訂正のお願い

2009.8 株式会社自研センター

*No.J-536 フォルクスワーゲン ゴルフツアーラン 2009年3月(1TBLG)に誤りがありました。お詫びして訂正致します。訂正の対象は下記のとおりです。お手数ですが、ご対応の程宜しくお願い致します。

指数値ならびに指数作業範囲に誤りがあったため、指数項目 B190、B191 及び B230、B250 を削除し、新たに B195 及び B235 を設定致しました。

補給形態

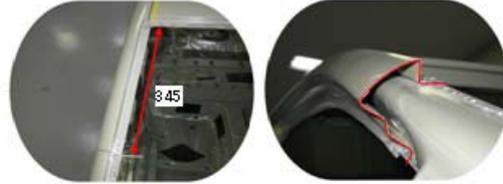
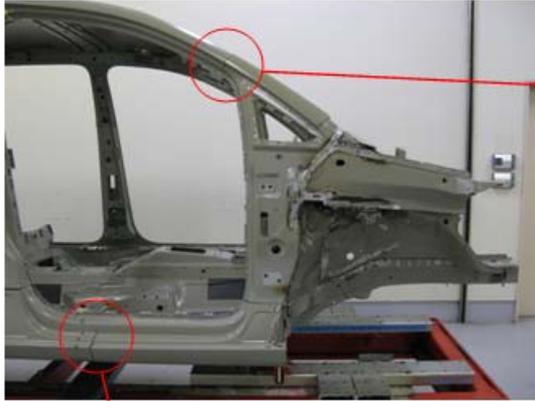
B195 片側Aピラーアウト、片側サイドメンバアッパアウト取替		片側
Aピラー上部および下部(サイドメンバアウト部)での加工作业		
左側	11.30	取外し状態
右側	11.70	<ul style="list-style-type: none"> ・ハッチバックフロント ・ラジエタグリル ・ヘッドランプ ・フロントシート ・フロントウインドガラス ・サイドウインドフロント
セレットハンチ使用		<ul style="list-style-type: none"> ・ステアリングコラム ・タッシュボート(インストルメントパネル) ・センタコンソールリヤ ・タッシュボートクロスメンバ ・エアディストリビューションクッションク(左側)
左側	10.80	<ul style="list-style-type: none"> ・ボンネット ・ボンネットヒンジ ・ウォーターフレクタ ・ウォーターボックス ・フロントフェンダ ・フロントドア
右側	11.20	<ul style="list-style-type: none"> ・ボンネット ・ボンネットヒンジ ・ウォーターフレクタ ・ウォーターボックス ・フロントフェンダ ・フロントドア
<p>(含) 作業および部品の脱着または取替</p> <p>・サイドメンバフィラプレートフロント</p> <p>・サウトアブソノおよびフロアカバー一部</p> <p>[除] 作業および部品の脱着または取替</p>		
<p>「備考」</p> <p>※A/Bピラーサブパートフロント(Aピラーアウト、Bピラーアウト、サイドメンバアウトまでが一体の補給部品)を使用して取替る作業。</p> <p>※セレットハンチ使用</p> <p>[除]セレットハンチセット、ホーネルフレムシク&パネル組付け用シクの取付・取外し</p>

片側Aピラーアウタ、片側サイドメンバアッパアウタ取替

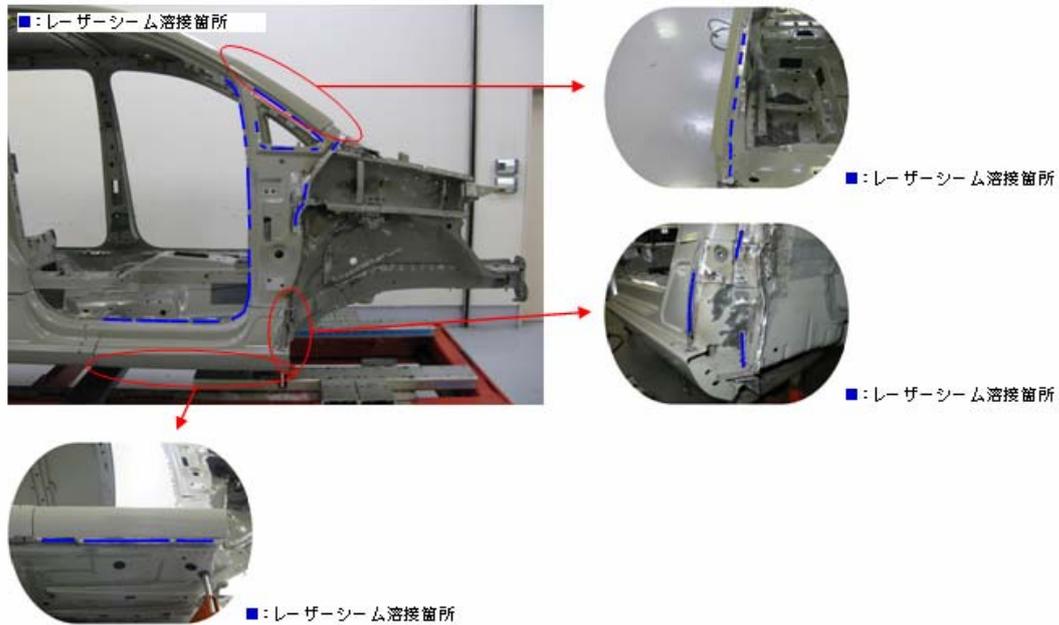
A/B ピラーサブパートフロント上部カット位置
ルーフ先端部より
A/Bピラーサブパートフロント：345mm

A/B ピラーサブパートフロント下部カット位置
Aピラーライニング取付穴（5番目）前端部より
A/Bピラーサブパートフロント：125mm

リテーニングストライプ

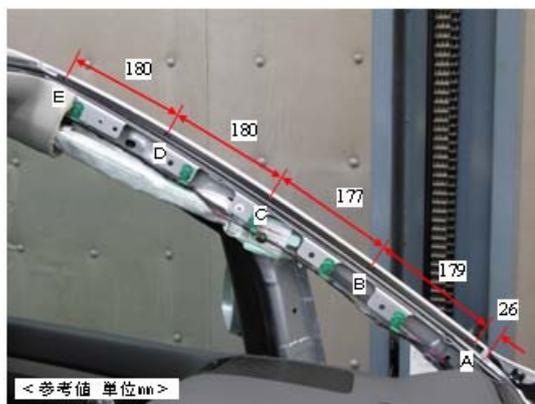
A/Bピラーサブパートフロントの補給部品には、リテーニングストライプ取付用の穴が開いていないため穴開け加工が必要。指数はこの作業を含んで作成。

補給形態

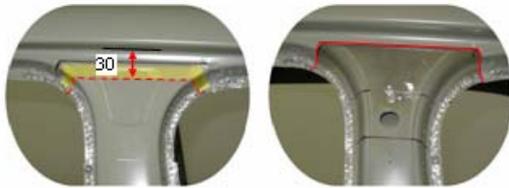
B235 片側ビラーアウタ取替		片側
セレットベンチ使用	7.90 7.70	取外し状態 ・リフトア ・フロントシート ・セカトシート ・サトシート
片側ビラーアウタ、 片側サイドメンバアウタ取替	13.60	(含) 作業および部品の脱着または取替 ・必要範囲の材種類 ・付属品
セレットベンチ使用	13.40	[除] 作業および部品の脱着または取替
<p>「備考」</p> <p>※片側ビラーアウタ、片側サイドメンバアウタ取替の際、サイドメンバファイラプレートフロントの取替を含む。</p> <p>※A/ビラーサブパートフロント(Aビラーアウタ、Bビラーアウタ、サイドメンバアウタまでが一体の補給部品)を使用して取替る作業。</p> <p>※セレットベンチ使用 [除]セレットベンチセット、ホー外フレームシク&#167;組付け用シク&#167;の取付・取外し</p>

カット位置およびカット断面

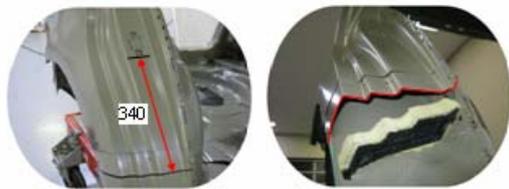
A/Bピラーサブパートフロント上部カット位置
ルーフフレーム部より
A/Bピラーサブパートフロント：30mm

A/Bピラーサブパートフロント後部カット位置
A/Bピラーサブパート後端部より
A/Bピラーサブパートフロント：230mm

A/Bピラーサブパートフロント前部カット位置
Aピラーライニング取付穴(3番目)後端部より
A/Bピラーサブパートフロント：160mm

A/Bピラーサブパートフロント前部カット位置
フロントドアロアヒンジ上部取付穴下端部より
A/Bピラーサブパートフロント：90mm

A/Bピラーサブパートフロント後部カット位置
ストライカプレート取付穴用サービスホール部下端部より
A/Bピラーサブパートフロント：340mm

ヘミング加工作業

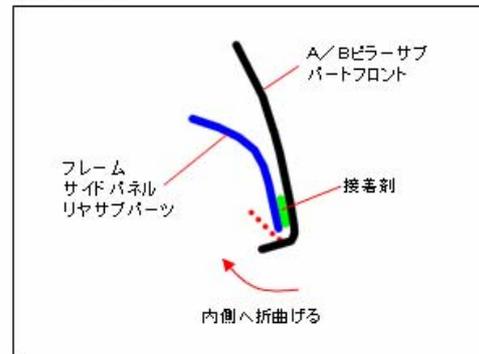
A-a部断面図
